LANDKREIS  
**LÜCHOW-DANNENBERG**

Fachausschuss Bauen, Regionale  
Entwicklung und Wirtschaft am  
18.06.2026

**TOP 2:**  
**Neuaufstellung des Regionalen  
Raumordnungsprogramms -  
2. Entwurf - Freigabe für das  
Beteiligungsverfahren**

#### VR 4 Jameln / Potenzialfläche 03 h

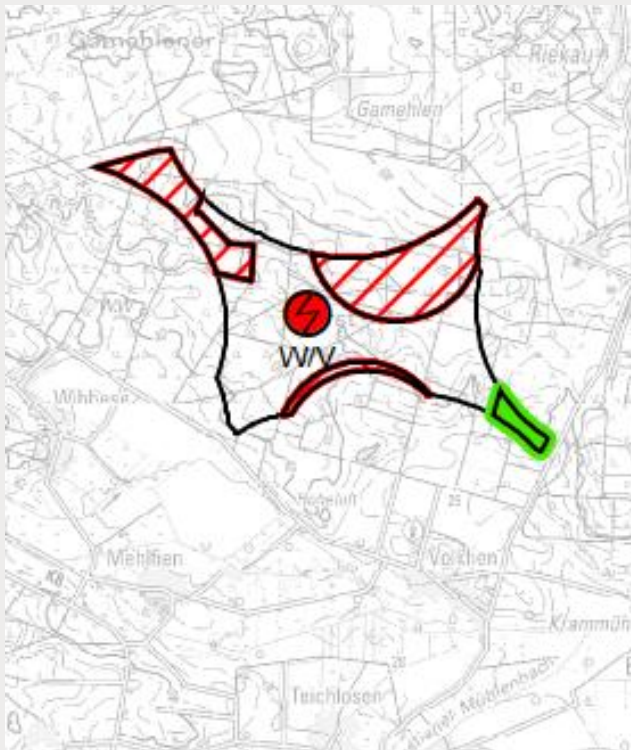
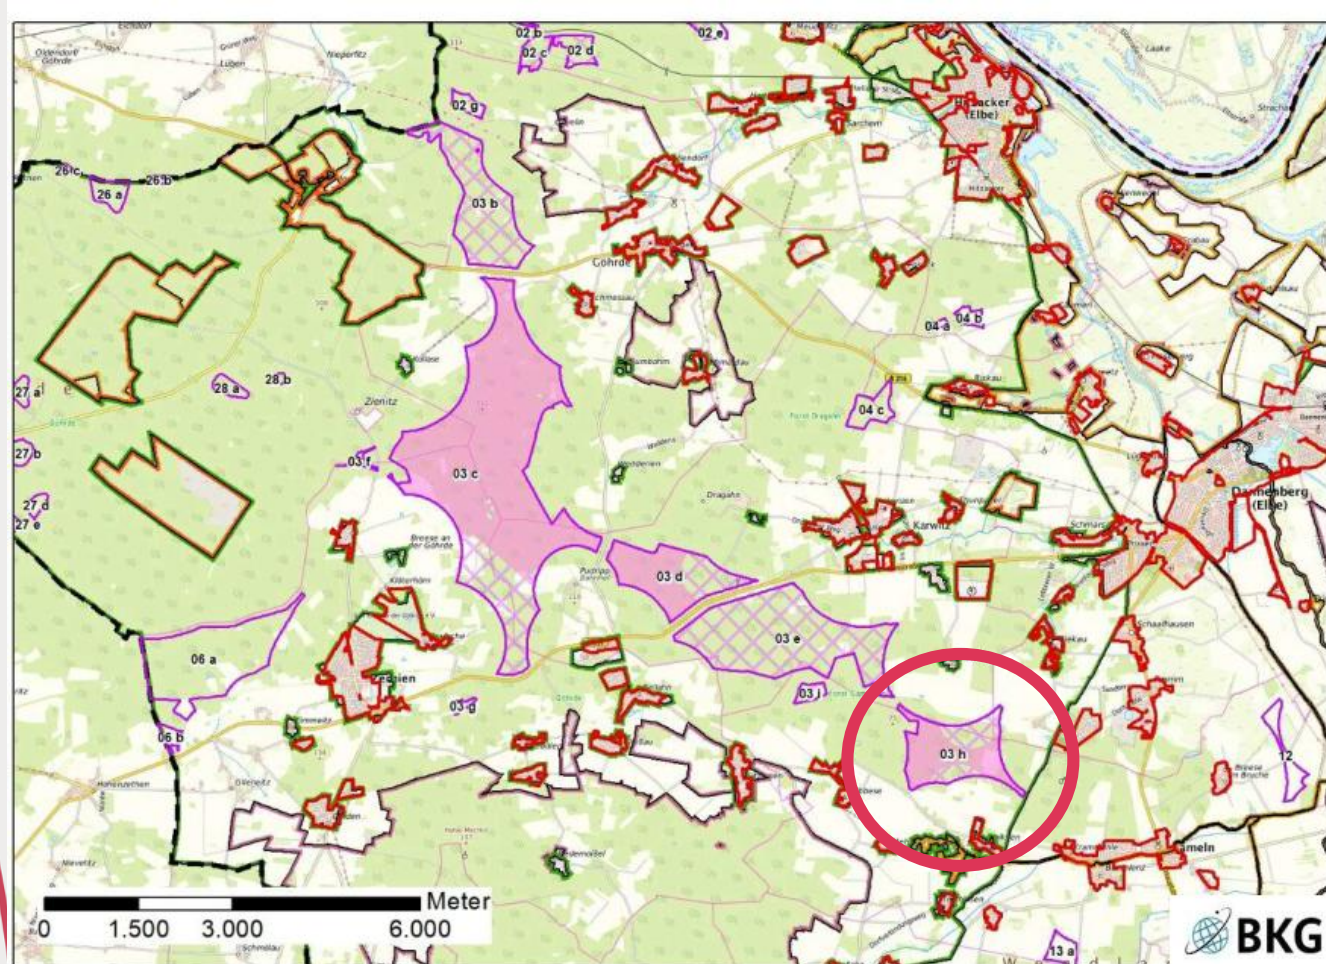
Neue Abgrenzung der PF aufgrund notwendiger Änderungen der Ausschlusskriterien:

- Ausschluss von Wald in WSG (NW)
- Abgrenzung der EU-VSG

Neue Abgrenzung des VR Wind aufgrund aktualisierter avifaunistischer Daten (Einzelfallprüfung, Rotmilan)

#### VR 5 Zernien / Potenzialfläche 06

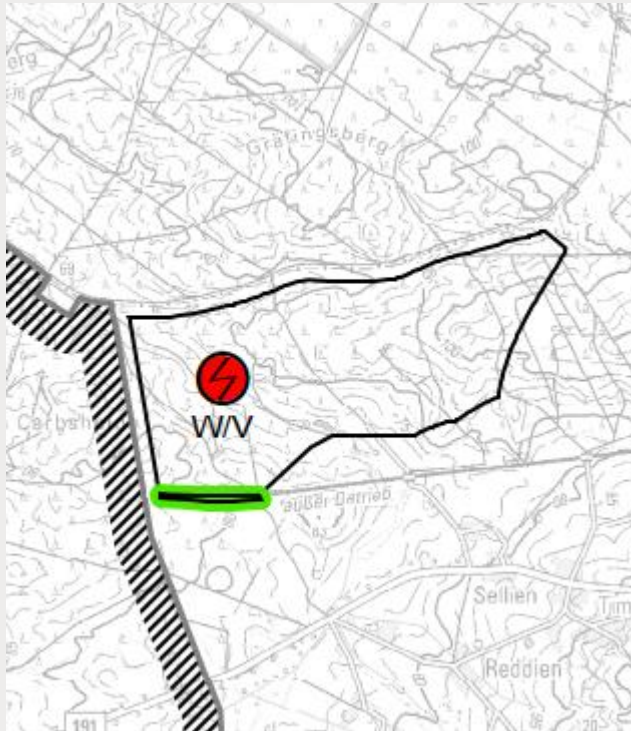
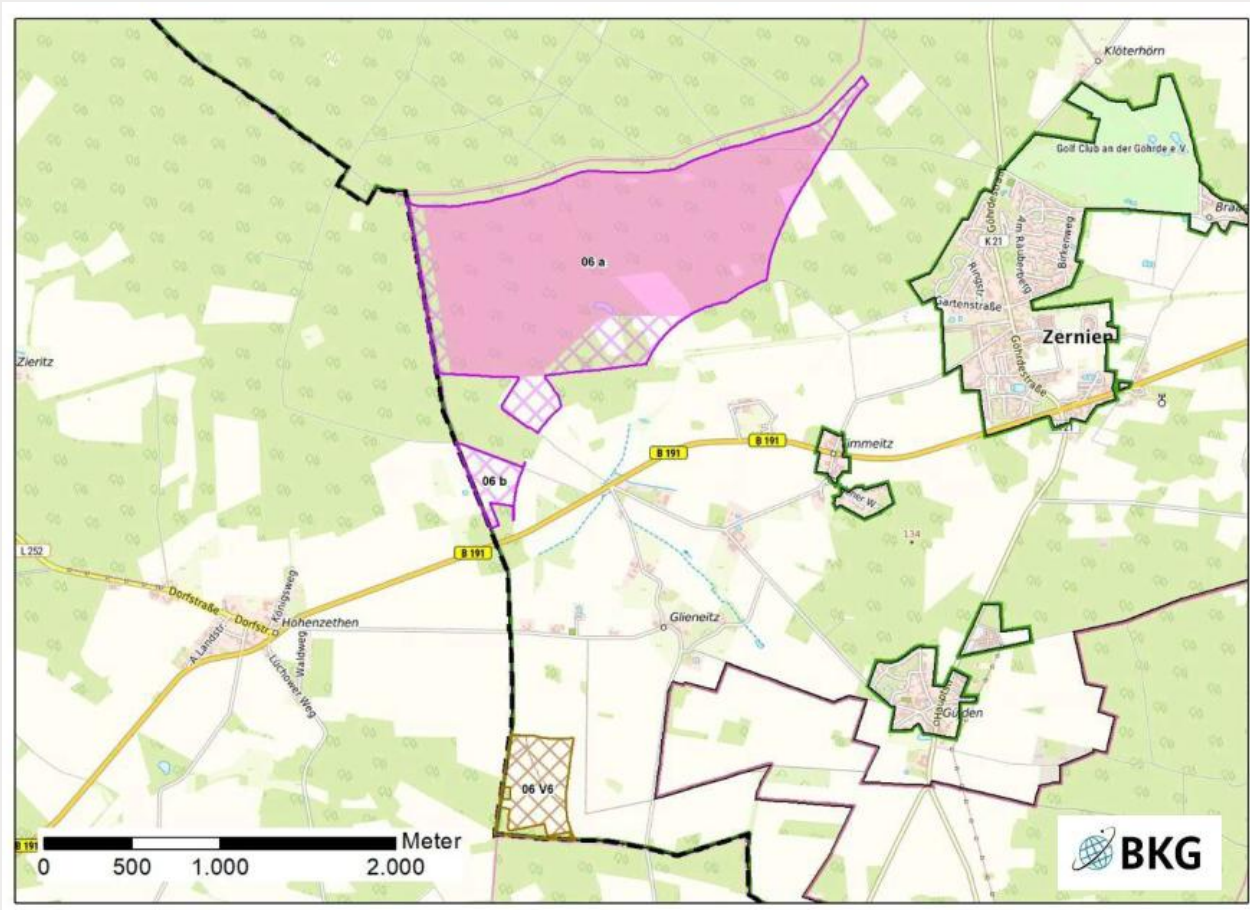
Minimale neue Abgrenzung des VR, Anpassung aufgrund Zuschnitt

#### VR 6 Maddau / VR 7 Tüschau / Potenzialfläche 07 (Teilflächen a und b)

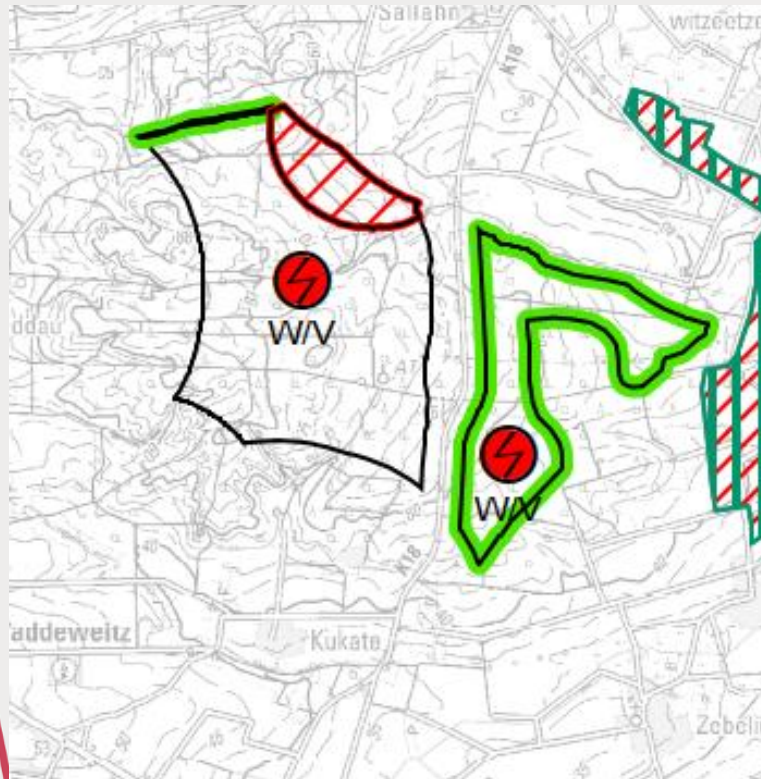
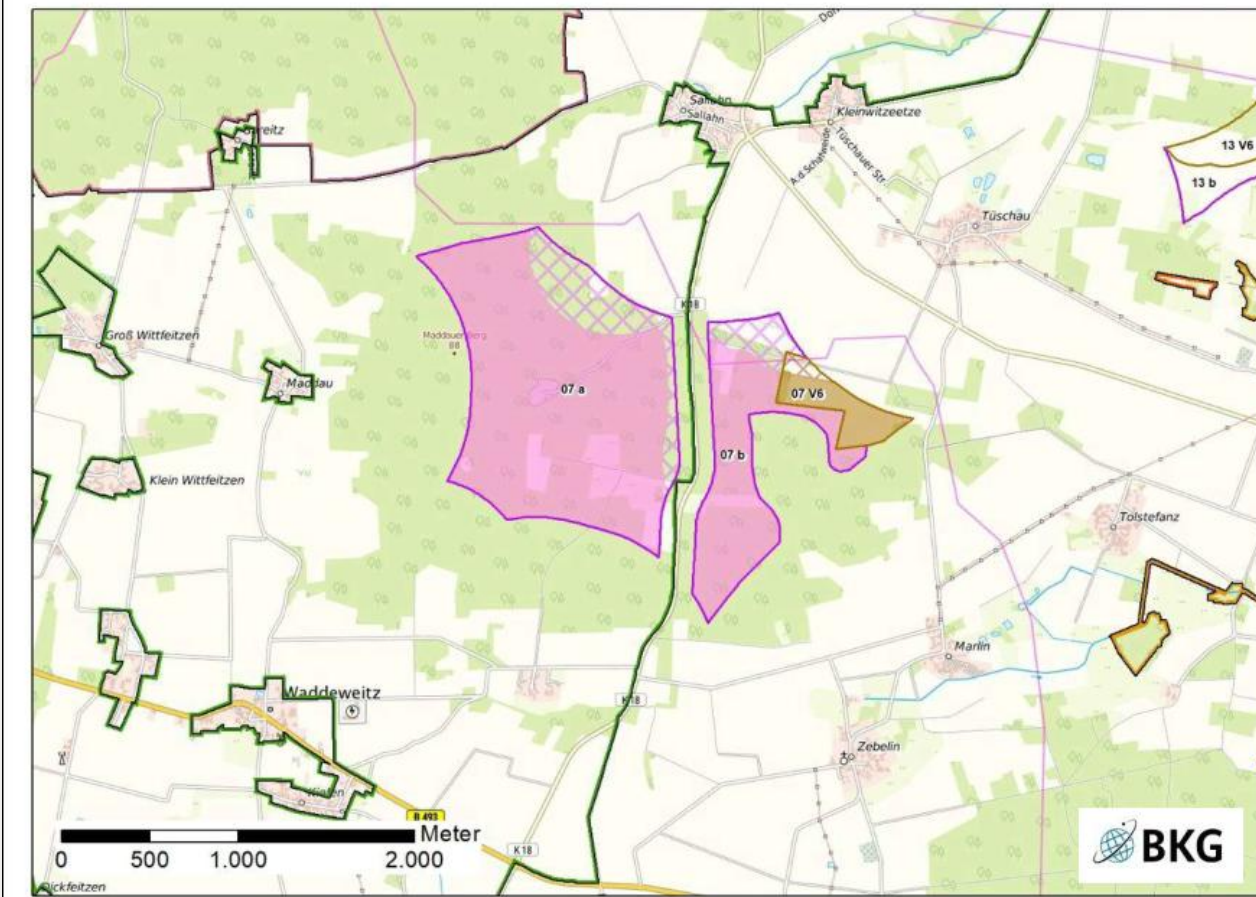
Neue Abgrenzung der PF aufgrund notwendiger Änderungen der Ausschlusskriterien:

- Wegfall des 75 m Puffer zum VR Wald
- Kleinräumige Änderung der Abgrenzung der EU-VSG

Neue Abgrenzung des VR Wind aufgrund aktualisierter avifaunistischer Daten (Einzelfallprüfung, Rotmilan, Lebensraum nationaler Bedeutung Wiesenweihe)

**VR 8 Meußließen/ Winterweye / Potenzialfläche 10 (Teilflächen a,b,c)**

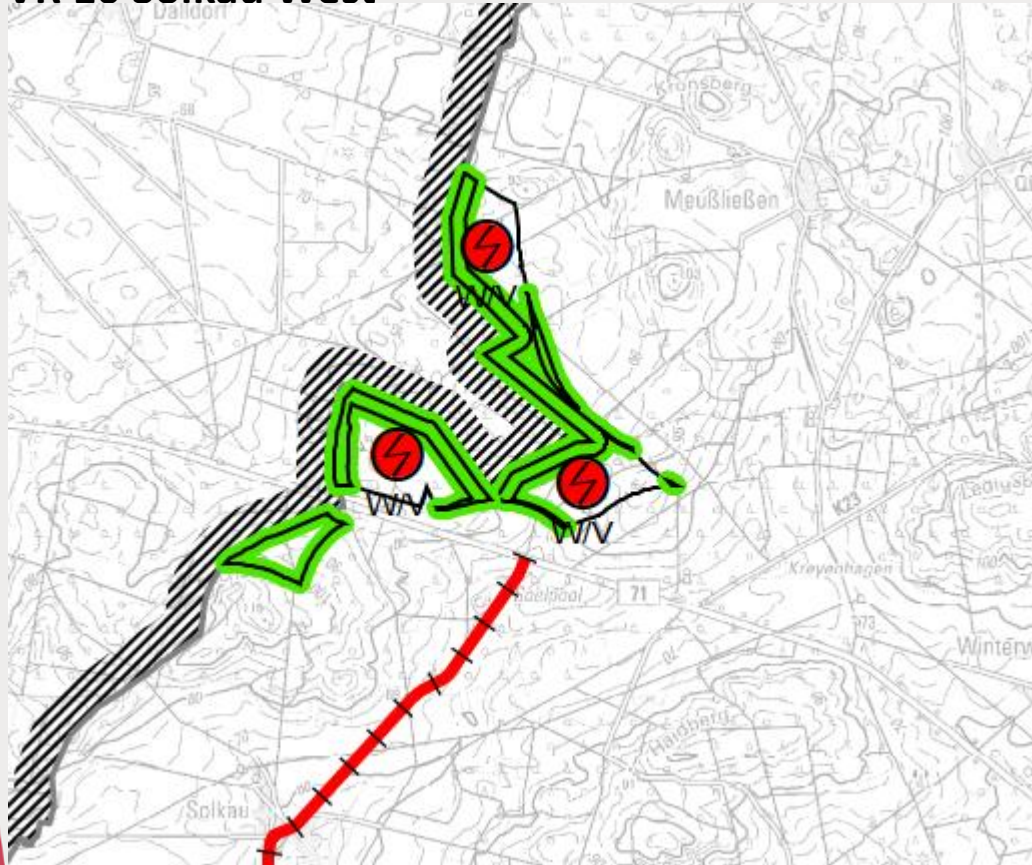
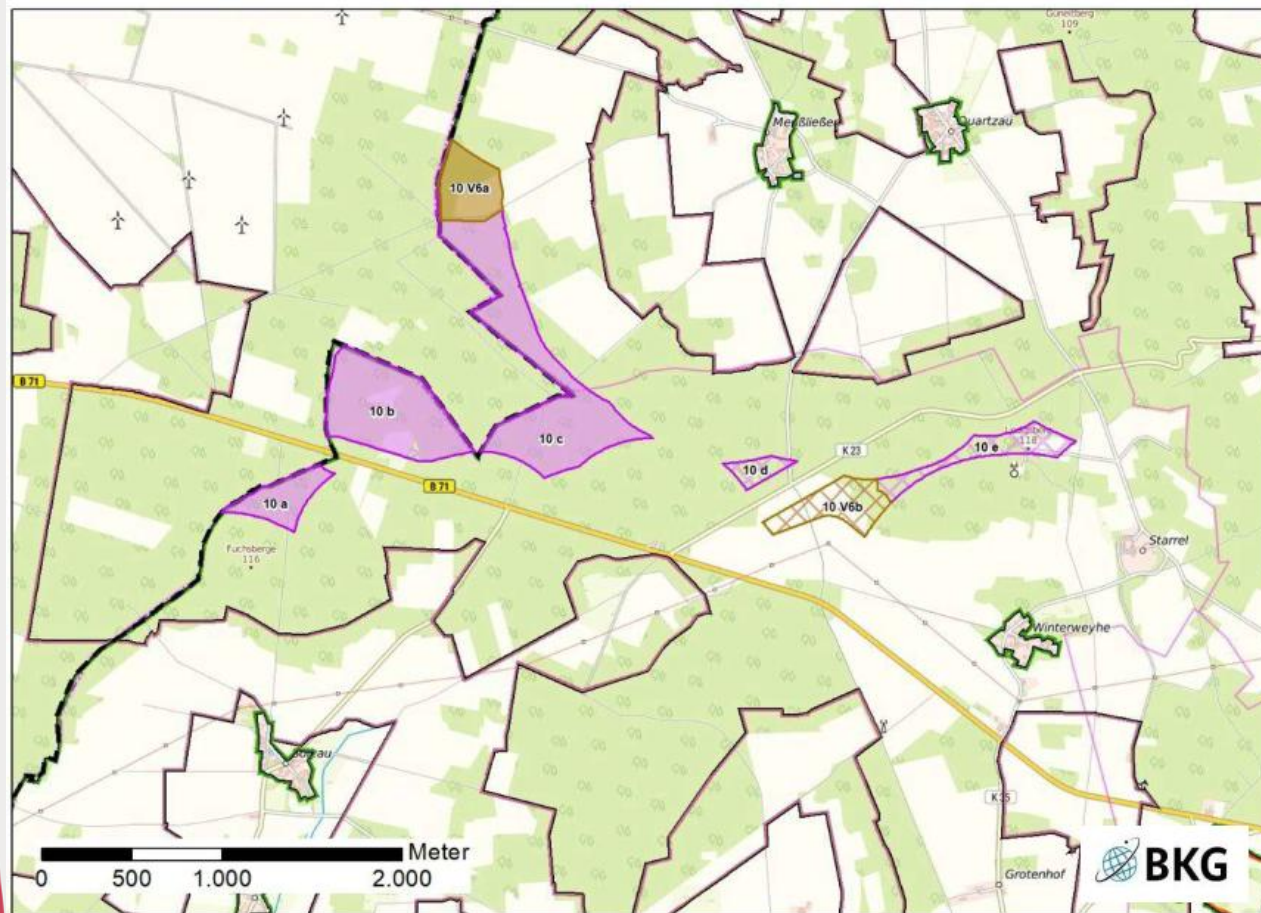
Neue Abgrenzung des VR Wind aufgrund des Wegfalls des Abstandspuffer von 75m zur Landkreisgrenze (Windplanung LK Uelzen)

#### VR 11 Küsten

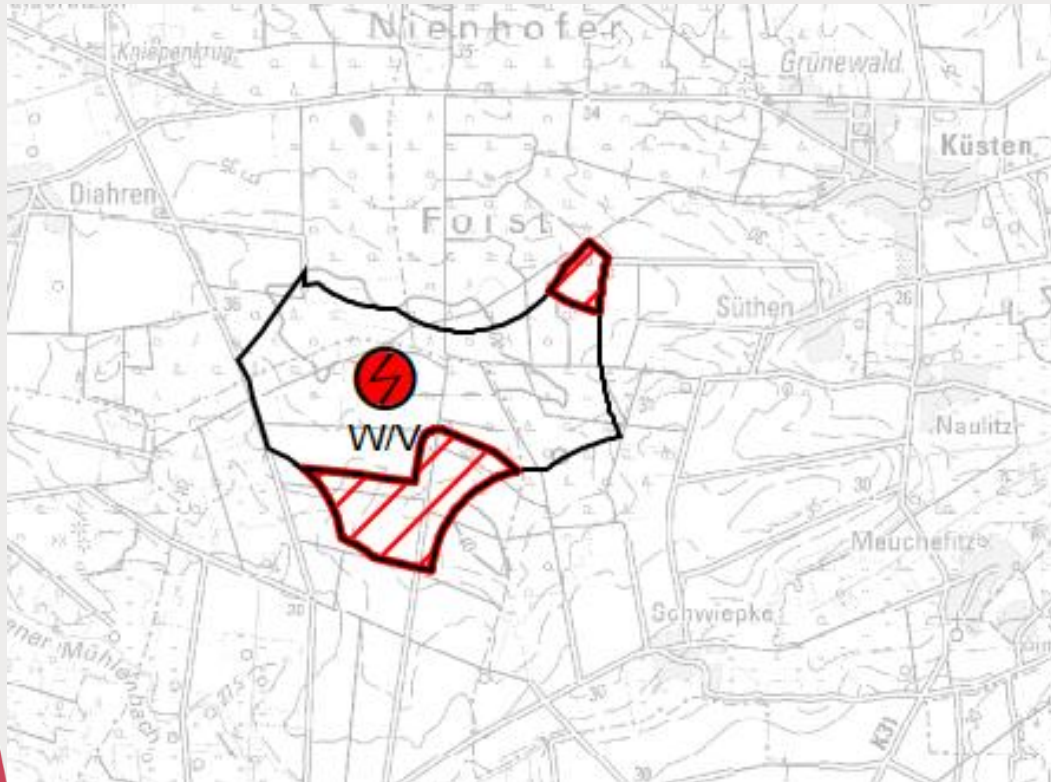
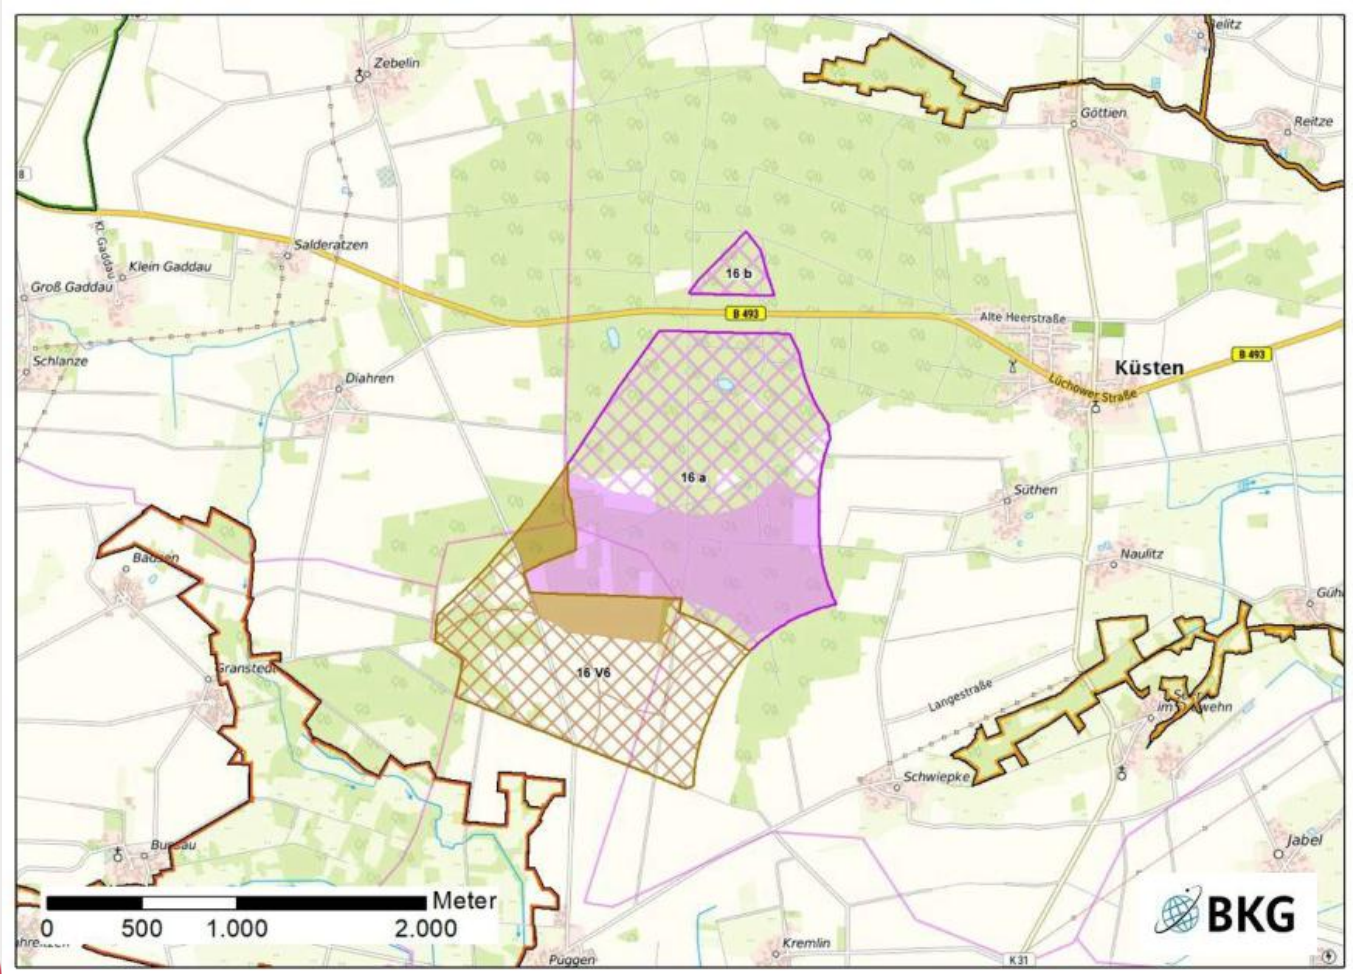
Neue Abgrenzung des VR Wind aufgrund aktualisierter avifaunistischer Daten (Einzelfallprüfung, hauptsächlich Lebensraum nationaler Bedeutung Wiesenweihe)
